Rep No. C16008

電磁接触器用遅延釈放ユニットの一部機種が生産中止のお知らせ

遅延釈放ユニット 新旧比較表

2. 接続図

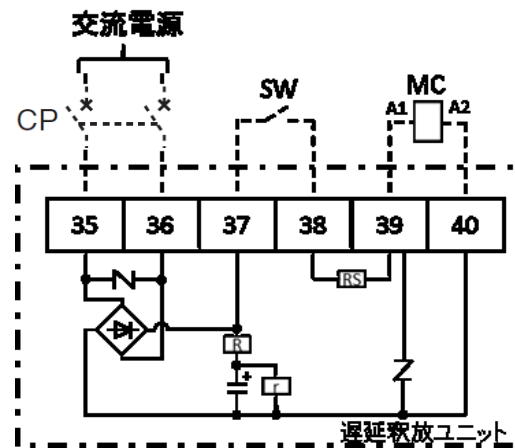
※ 現行形式の40番端子は空き端子

注)コイル(MC)の接続位置が変更となります。
 詳細については、取扱説明書等をご確認ください。
